改善箇所説明図

改善措置

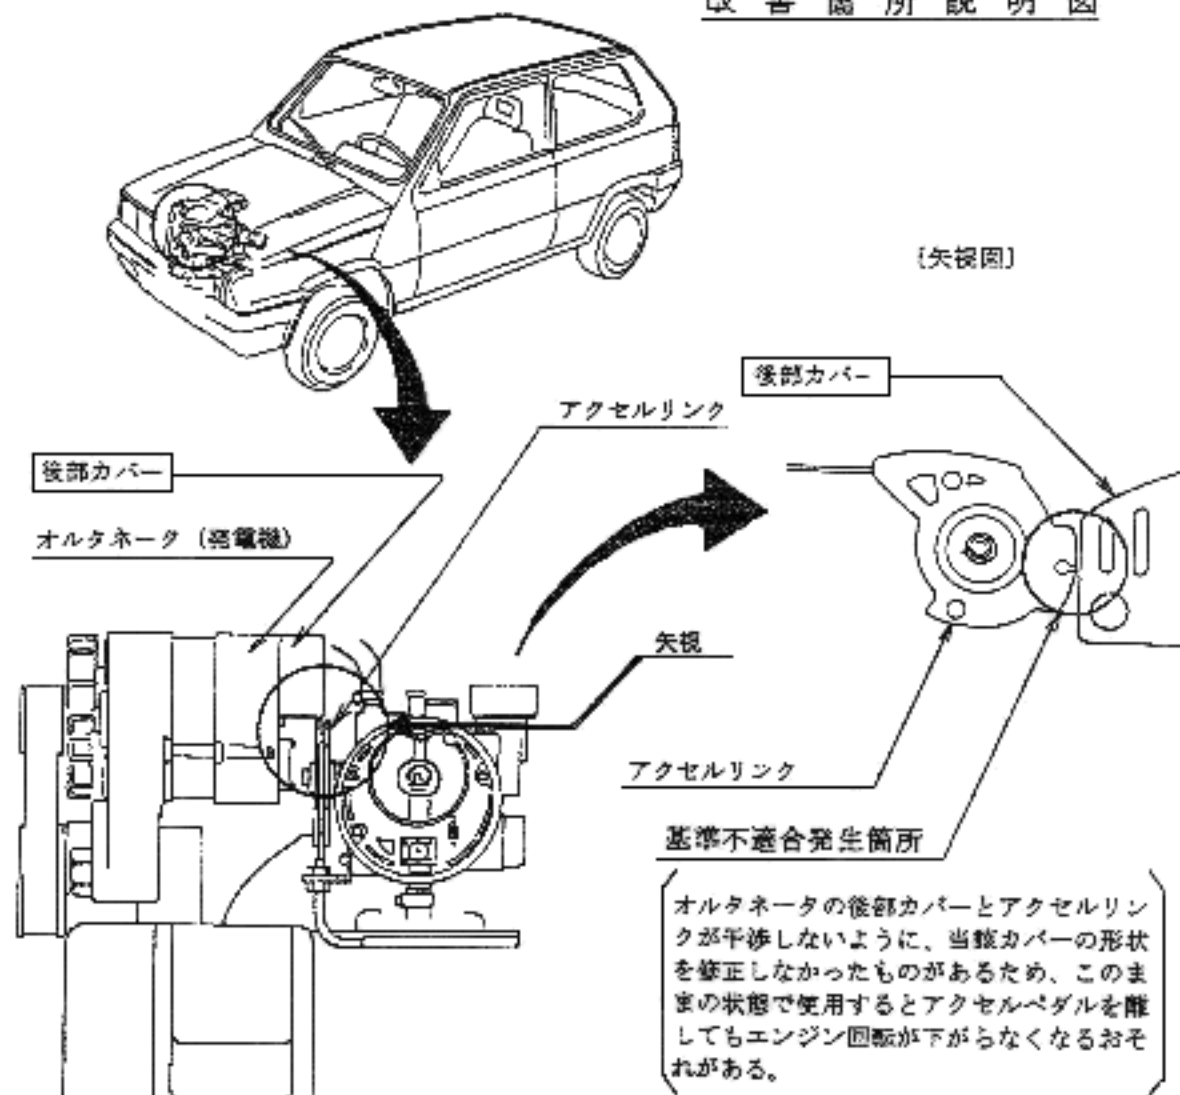
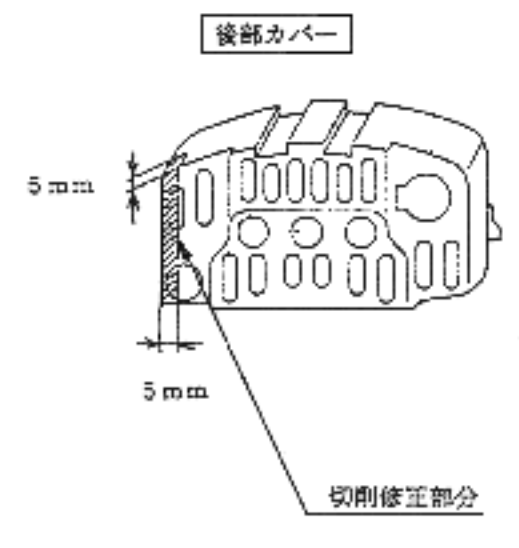
全車両、当該オルタネータの後部カバーの形状を点検し、アクセルリンクと干渉しないように修正していないものは、修正する。
